## SEGUIMIENTO A LAS INDICACIONES DEL DICTAMEN DE ESTABILIDAD Y SEGURIDAD ESTRUCTURAL

- Nombre: **C.R.E.E. ZAPATA GABY BRIMMER. CENTRO DE REHABILITACION.**
- Uso: Centro de rehabilitación.
- Clasificación: B1
- Ubicación: Av. Emiliano Zapata No. 300, Col. Santa Cruz Atoyac, C.P. 03310, Del Benito Juárez, Ciudad de México.
- Zona Geotécnica: III

## SEGUIMIENTO A LAS INDICACIONES

ELEVACIÓN  
REFUERZO COLUMNAS

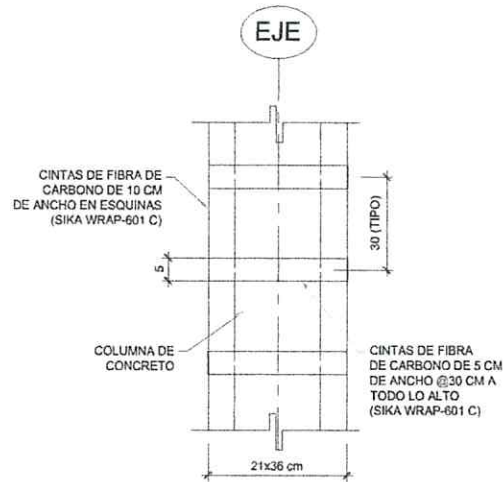
En relación con la **TERCERA ESTRUCTURA DEL CENTRO DE REHABILITACION (EMBARQUE)**, se deben reparar y reforzar los nodos columna-trabe, que tienen afectación estructural.

Se realizan reparaciones estructurales con tejido de fibra de carbono unidireccional de muy alta resistencia.

Para prevenir desgarramientos de las fibras del tejido, las esquinas de los elementos estructurales a reforzar se redondearon con un radio mínimo de 20mm.
